指摘事項リスト（まとめ資料へ反映箇所）

（案件：サブドレン他水処理施設の増設）

図 1.1-3 システム概要（今回申請による変更）

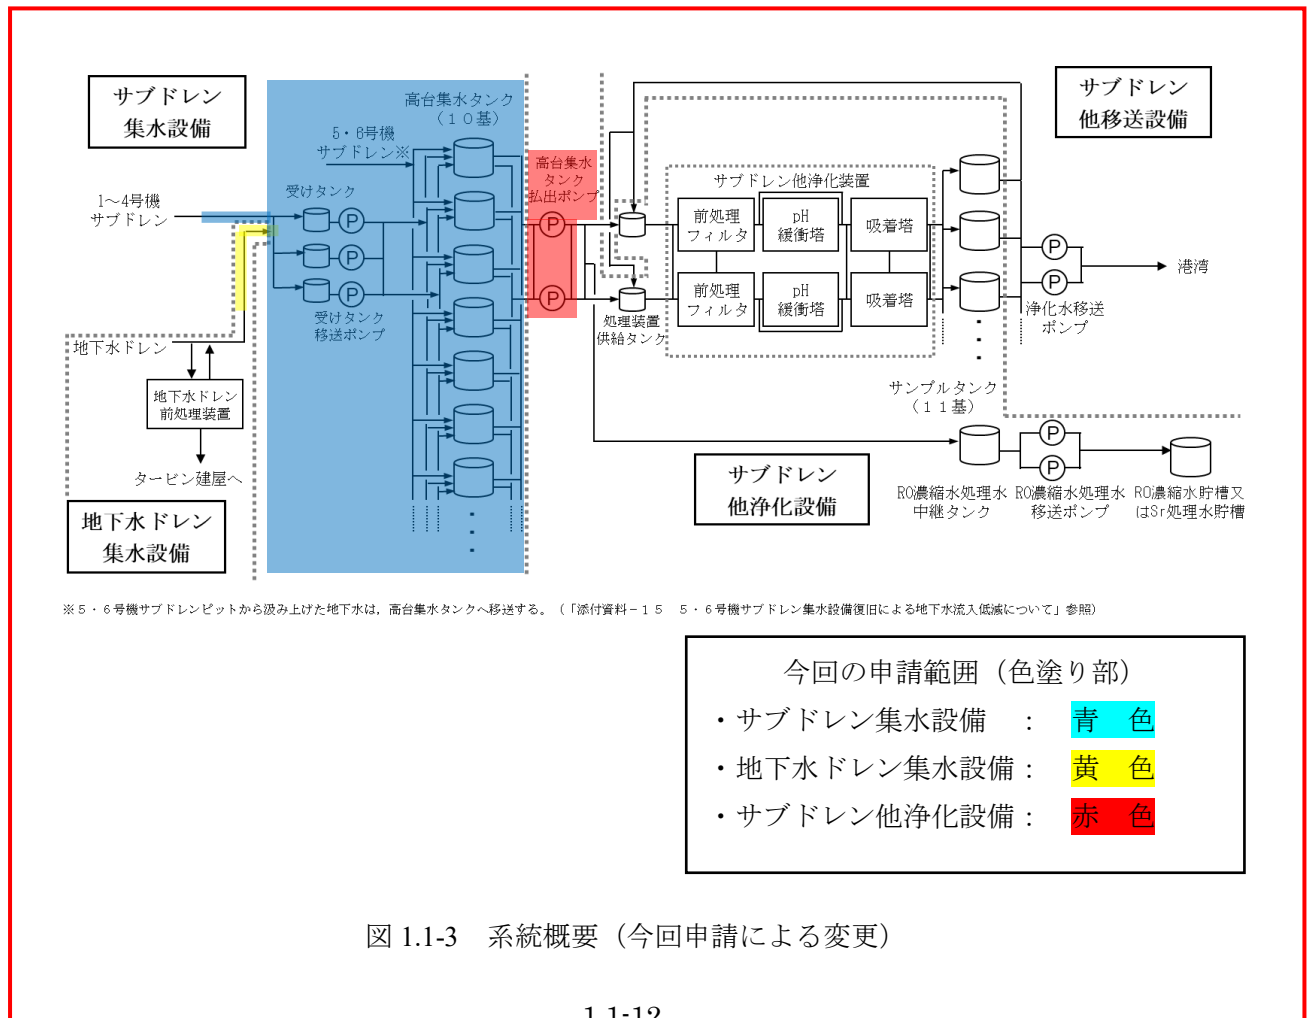
No.	実施回	指摘事項	回答	反映箇所	ページ番号	回答時期
1	第01回	措置を講ずべき事項「Ⅰ.リスク評価について講ずべき措置」に関して、今回の申請範囲が分かるように示すこと。（配置、概略系統図、切替えについて）	今回の申請範囲が分かるよう1.1及び2.12への適合性に以下の通り追記。 1.1 別紙－1 ・まとめ資料本文を参照 ・図1.1-3 系統概要図（今回申請範囲による変更）を追記。 ・図1.1-4 サブドレン他水処理施設の増設の申請範囲（詳細）を追記。 2.12 別紙－1 ・図2.12.1-2 サブドレン他水処理施設増設工事の作業エリアの区域区分図にて配置を追記。	まとめ資料	1.1-11 1.1-12 1.1-13 2.12-7	第03回到回答
2	第01回	措置を講ずべき事項「Ⅰ.リスク評価について講ずべき措置」に関して、新／旧設備がどのように、いつ頃まで使うのかを示すこと。	新旧設備については以下の通り追記。 ・工事完了後、新設備への切替えを行い運転を実施するが、旧設備の残水処理等がある事から、1～2年程度、旧設備も使える状態とする。旨記載（まとめ資料本文を参照）	まとめ資料	1.1-11	第03回到回答
3	第01回	措置を講ずべき事項「Ⅱ.8.放射性固体廃棄物の処理・保管・管理」について、廃棄物の分類の積み上げ詳細に示すこと。又、可燃物は焼却前の値なのか。	廃棄物の詳細が分かるよう以下の通り追記。 ・表2.8.1-1 廃棄物量の数値内訳を追記。 *可燃物は焼却前の値であり、今後、減容はされる。を追記。	まとめ資料	2.8-5	第03回到回答
4	第01回	措置を講ずべき事項「Ⅱ.2.9.放射性液体廃棄物の処理・保管・管理」について、タンク1基の保有水量以上の容積の文章表現について分かりやすく修正すること。	本文中を修正した。「タンク設置エリア毎にタンク1基分・・・」	まとめ資料	2.9-4	第03回到回答
5	第01回	措置を講ずべき事項「Ⅱ.2.9.放射性液体廃棄物の処理・保管・管理」について、実際の堰容量を記載すること。	堰容量について以下の通り追記。 ・受けタンクA～C堰の有効保有水量は、114m3を計画・・・ ・高台集水タンク1～10堰の有効保有水量は、1624m3を計画・・・を記載。 又、表－1 堰名称を受けタンクA～C堰と修正した。	まとめ資料	2.9-6	第03回到回答

図－1 漏えい発生防止対策及び漏えい検知・漏えい拡大防止例

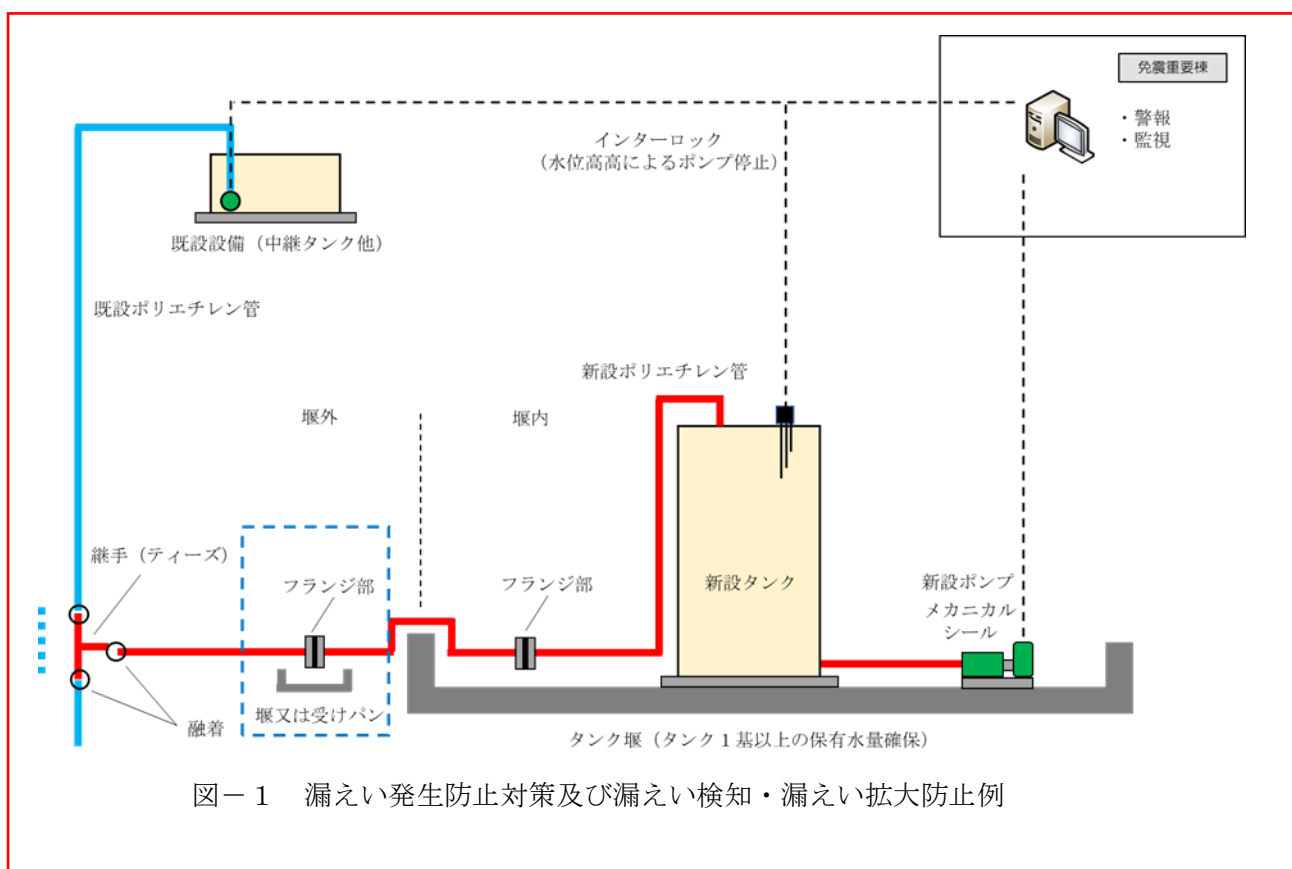
6	第01回	措置を講ずべき事項「Ⅱ.2.9.放射性液体廃棄物の処理・保管・管理」について、別紙－1図－1に、漏えい対策、水位計、インターロック等を追加すること。	別紙－1の図－1を修正した。（まとめ資料本文を参照）	まとめ資料	2.9-7	第03回到回答
7	第01回		2.11-2 発災は、震災の誤記と思ったが、他申請書類も同じ表現としているので誤記ではない。	まとめ資料	2.11-2	第03回到回答
8	第01回	措置を講ずべき事項「Ⅱ.11.放射性物質の放出抑制等による敷地周辺の放射線防護等」について、線量評価をサブドレンの増設として、評価しているのか。	線量評価については、サブドレン他浄化装置の放射能濃度が設備全体として高くなることから、既設設備として評価を実施している。 今回の増設設備は、このサブドレン他浄化装置に入る前の地下水を汲み上げる集水設備と移送を行う設備であり、内包する放射能濃度が十分低いため、今回、敷地境界における実行線量の上昇には寄与しないと判断している。	まとめ資料	2.11-3	第03回到回答
9	第01回	措置を講ずべき事項「Ⅱ.12.作業者の被ばく線量の管理等」について、表タイトル間違い、誤記訂正すること。	2.12.1-1 表名称の誤記訂正を実施した。	まとめ資料	2.12-8	第01回到回答

図 2.12.1-2 サブドレン他水処理施設増設工事の作業エリアの区域区分図

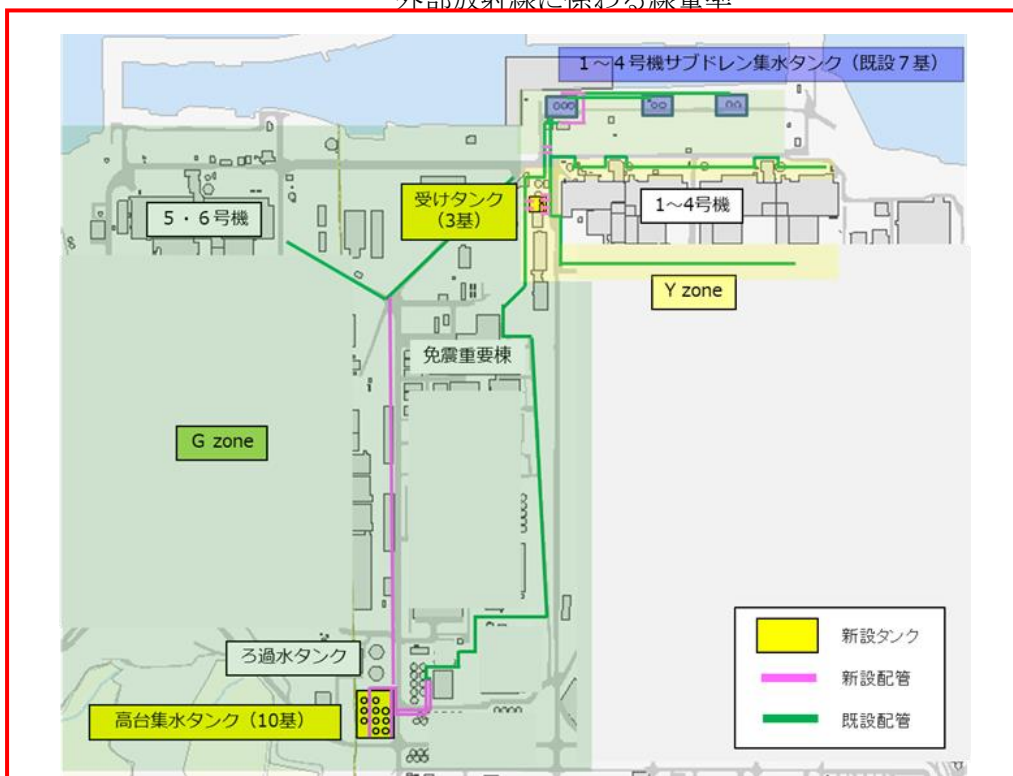
10	第01回	措置を講ずべき事項「II.12.作業者の被ばく線量の管理等」について、作業区域のG、Y区分が分かるようにすること。	作業区域のG、Yが分かるように、図2.12.1-2 図を修正した。	まとめ資料	2.12-7	第03回到回答
11	第01回	措置を講ずべき事項「II.13.緊急時対策」について、別紙-1 緊急放送が聞こえないエリアでの作業ではないので、文章の表現はこれでいいのか。又、写真の絵に8.5m盤、33, 5m盤と分かるようにすること。	緊急時の避難指示等について、緊急放送が聞こえない恐れは低いと思われるが、念のため記載を残すように修文した。 又、図2.13-1に8.5m盤、33, 5m盤を追記した。	まとめ資料	2.13-6	第03回到回答
12	第01回	措置を講ずべき事項「II.14.設計上の考慮」について、JIS年度指定の文章は、クロスフローのコメントを反映のこと。	JIS年度指定の文章として以下を追記。 ・なお、材料調達性の観点から、JSME 規格で規定される材料の日本産業規格(JIS)年度指定を考慮しない場合は、技術的妥当性を確認する。	まとめ資料	2.14.1-3	第03回到回答
13	第01回		2.14.1-4 文章表現上の修正を実施した。 サブドレン他水処理施設増設設備の設計及び・・・と追記した。	まとめ資料	2.14.1-4	第03回到回答
14	第01回	措置を講ずべき事項「II.14.設計上の考慮」について、設計根拠を説明すること。 具体的には、受けタンク、移送ポンプ容量の根拠等	サブドレン他水処理施設の増設の設計根拠について以下の通り追記。 ・別紙-1に設計根拠を追記した。	まとめ資料	2.14.1-5~9	第03回到回答
15	第01回	措置を講ずべき事項「II.14.設計上の考慮」について、2.14.1-20 頁がダブリ、これ以降、全ページ修正のこと。	誤記訂正で修正済み	まとめ資料	2.14.1~20	第01回到回答
16	第01回		2.14.1-26 (2) 伸縮接手の文章は今回対象物が無いので削除する。	まとめ資料	2.14.1-26	第03回到回答
